Advies over voortoets/passende beoordeling en verscherpte natuurtoets voor een project met mogelijke gevolgen voor het Vogelrichtlijngebied Blokkersdijk

Adviesnummer:	<u>INBO.A.3540</u>
Datum advisering:	2 maart 2017
Auteur(s):	Toon Van Daele
Contact:	Lode De Beck (lode.debeck@inbo.be)
Kenmerk aanvraag:	e-mail van 10 februari 2017
Geadresseerden:	Agentschap voor Natuur en Bos T.a.v. Karolien Van Kerckhove Vlaams Administratief Centrum Lange Kievitstraat 111-113 bus 63 2018 Antwerpen karolien.vankerckhove@lne.vlaanderen.be

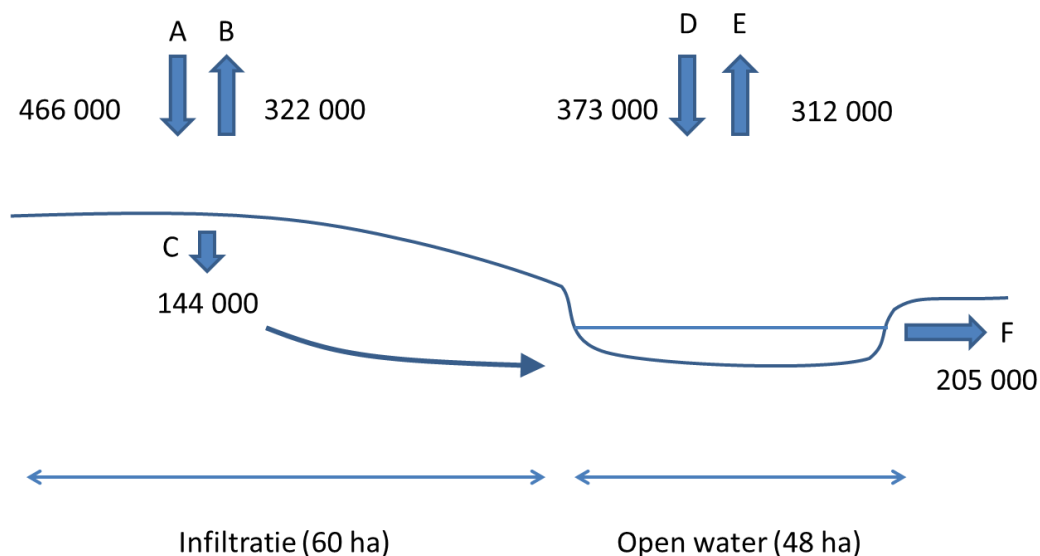
De aanleg van ondoorlatende verharding in het infiltratiegebied leidt tot een verminderde toevoer van grondwater naar Blokbersdijk. Figuur 1 geeft op eenvoudige wijze de belangrijkste componenten van de waterbalans voor Blokbersdijk weer. Voor de waterbalans worden cijfers uit Louette *et al.* (2008) gebruikt, aangevuld met cijfers uit Batelaan *et al.* (2007).

De omvang van het infiltratiegebied wordt geschat op 60 ha (Louette *et al.*, 2008). Blokkersdijk zelf heeft een oppervlakte van 48ha. De toevoercomponenten zijn rechtstreekse neerslag (776 mm/j, Louette *et al.*, 2008) en de toevoer van grondwater uit het infiltratiegebied (240 mm/j, Louette *et al.*, 2008). Rekening houdend met de respectievelijke oppervlakten geeft dit jaarlijks ongeveer 373 000 m³ neerslag (D) en 144 000 m³ grondwateraanvoer (C = A - B). De afvoercomponenten zijn de evaporatie van het wateroppervlak (650 mm/j, Batelaan *et al.*, 2007) en de afvoer via het oppervlaktewatersysteem en/of wegzijging. De evaporatie voor de 48 ha grote plas wordt geschat op 312 000 m³. Het volume water dat afgevoerd wordt via het oppervlaktewater of grondwater is niet gekend. Er is een afvoerbuis naar de Palingbeek. Deze voert water af in de winter en staat in de zomer meestal droog. Het volume dat via deze buis wordt afgevoerd is niet bekend, maar is beperkt (mondelijke mededeling van de beheerder).

De netto jaarlijks beschikbare hoeveelheid water voor aanvulling wordt geschat op 205 000m³ (373 000 + 144 000 - 312 000). Zonder wijziging in de berging (stijging of daling van het waterpeil) wordt dit volume jaarlijks uit de waterplas afgevoerd door wegzijging of via de afvoergracht.

De verminderde toevoer als gevolg van de aanleg van 9.5 ha ondoorlatende verharding wordt geschat op 23 000 m³/j/ (240 mm/j op 9.5ha). Dit water wordt via riolering integraal buiten het gebied afgevoerd. Het volume komt overeen met ongeveer 11% van de jaarlijkse toevoer (23 000 m³/j / 205 000 m³/j).
